Elektrische installaties op laagspanning en op zeer lage spanning (Boek 1 - KB 8/09/2019) - Algemene Directie Energie

📍 Plaats van het onderzoek: DE BERGEN 34B 1700 DILBEEK België

📄 Aard onderzoek: Periodieke inspectie (Boek 1 6.5)

BESLUIT : NIET CONFORM

Elektrisch paneel(en)

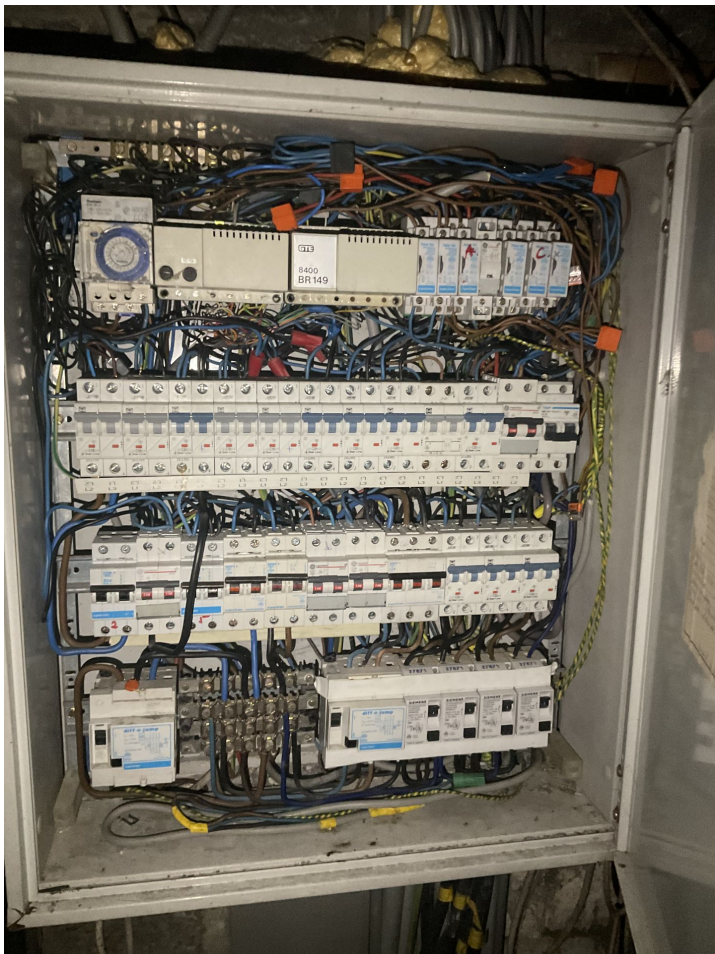
F. Elektrische bord		
	Het schakelbord dient vervangen te worden, de beschermingsgraad tegen rechtstreekse aanraking is onvoldoende.	B1: 5.3.5.1.; B3: 5.3.5.1
	Het verdeelbord is te voorzien van een achterwand.	B1: 5.3.5.1.; B3: 5.3.5.1.
	De genaakbare, naakte onder spanning staande delen zijn niet op een afdoende wijze afgeschermd.	B1: 4.2.2.3.; 5.1.4.; B3: 4.2.2.2.; 5.1.4
